## Видимые различия натяжных роликов 531 0628 30

**LuK AS номер:** 531 0628 30

03G 109 243

Рис. 1: 531 0628 30 (старая версия)

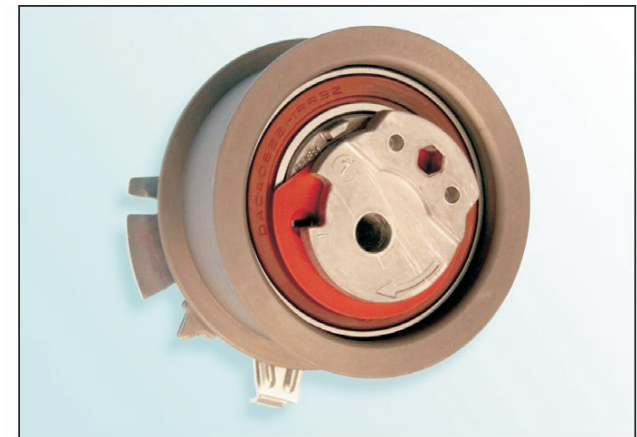
- Эксцентриковый кулак выполнен из металлокерамики.
- Покрытие поверхности - E-coat (черное).
- Кольцо уплотнения черного цвета.

- Эксцентриковый кулак выполнен из литого алюминия.
- Покрытие поверхности - фосфат цинка (светло-коричневое).
- Кольцо уплотнения коричневого или черного цвета.

«Старая версия» натяжного ролика **НЕ** исключается и также может быть использована и установлена в соответствии с инструкциями производителя!

При монтаже «новой версии» убедитесь, что покрытие поверхности натяжного ролика **не** повреждено!
